ASSEMBLAGGIO FUNE TERGI - CABLE SQUEEGEE CONTROL - KABEL SAUGFUSSBETÄTIGUNG

baby 24V

21005140

Fune tipo nuovo / Cable new type / Kabel neu

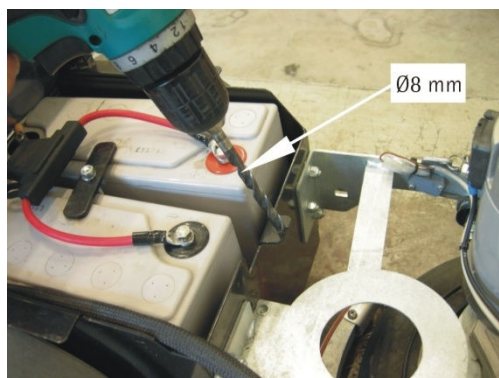
Fune tipo vecchio / Cable old type / Kabel alt

codice/code/Art. Nr. 21005060

codice/code/Art. Nr. 21005130

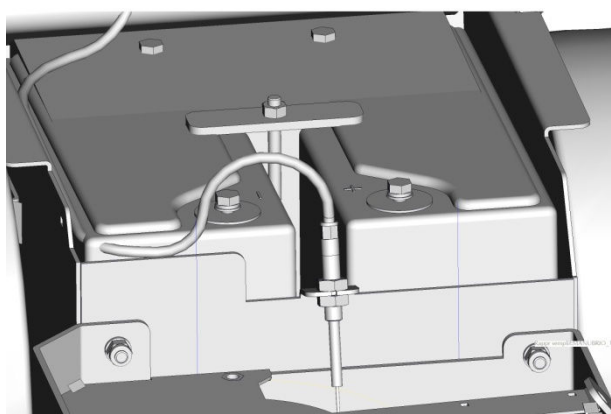
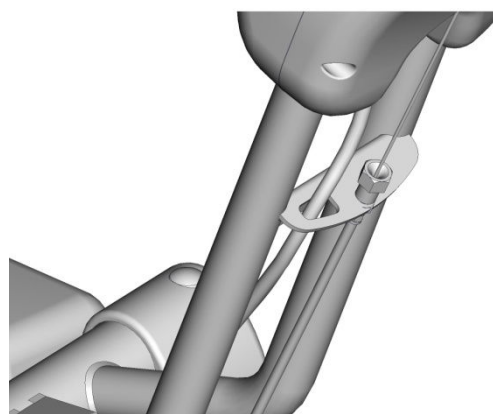
Per sostituire la fune è necessario allargare il foro sul telaio con una punta Ø 8mm.

To replace the cable, it is necessary to enlarge the hole to Ø 8mm on the frame.

Montare la nuova fune come indicato.

Assemble the new cable as shown here below.

Fissare la fune al tergipavimento con:

Fix the cable to the squeegee as here below with:
